Avis délibéré

de la Mission régionale d'Autorité environnementale des Pays-de-la-Loire

Projet de demande d'autorisation d'exploiter

sur la commune de Fontaine-Couverte (53)

photomontage n°41 – extrait de l'étude d'impact (page 207)

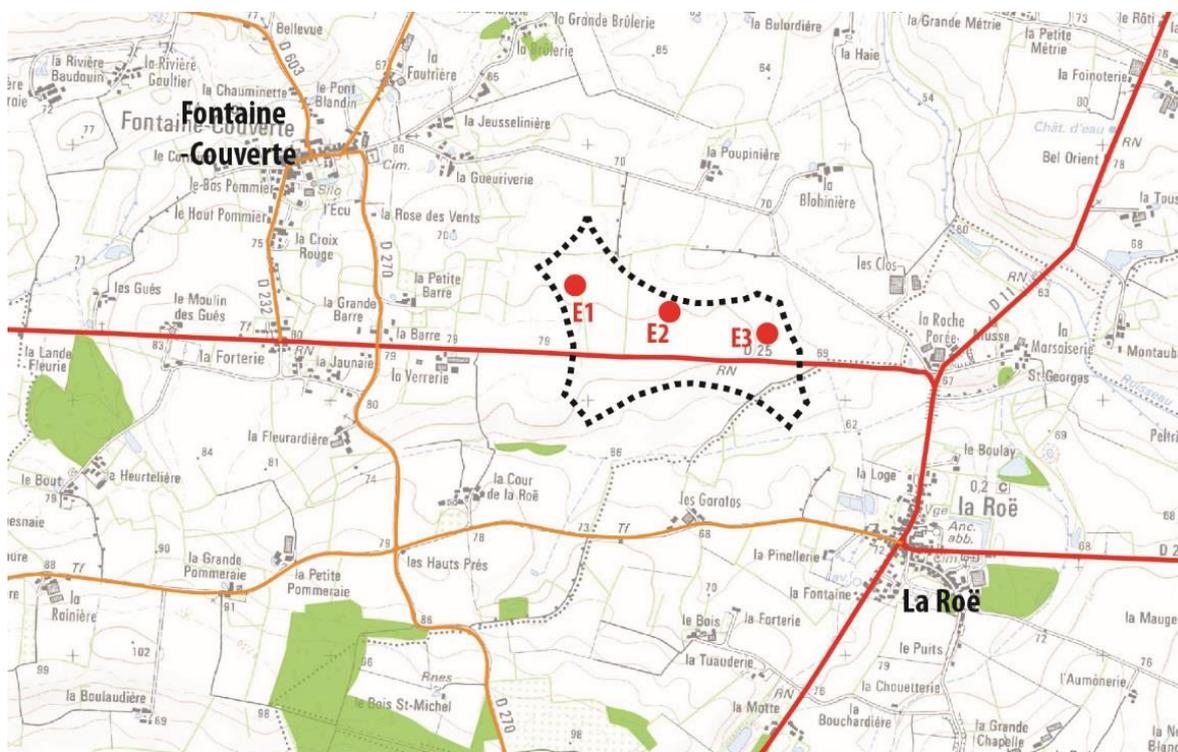
De plus, les photomontages retenus dans l'étude d'impact (notamment les n° 22 et 41) n'apparaissent pas significatifs des conclusions portées sur les rapports d'échelle entre projet éolien et église abbatiale, dans la mesure où l'un ou l'autre est masqué dans chaque vue présentée.

L'enjeu de concurrence visuelle entre la silhouette de l'abbaye et le projet éolien nécessite que l'étude en assure une exploration pleine et aboutie, depuis des points de vue choisis suffisamment variés et significatifs, en particulier sur l'aire d'étude immédiate et l'aire d'étude rapprochée. Les éléments présentés en l'état ne semblent pas de nature à démontrer clairement l'absence d'impact

La MRAe recommande de reconsidérer l'analyse des impacts paysagers du projet sur l'abbaye de La Roë, classée au titre des monuments historiques.
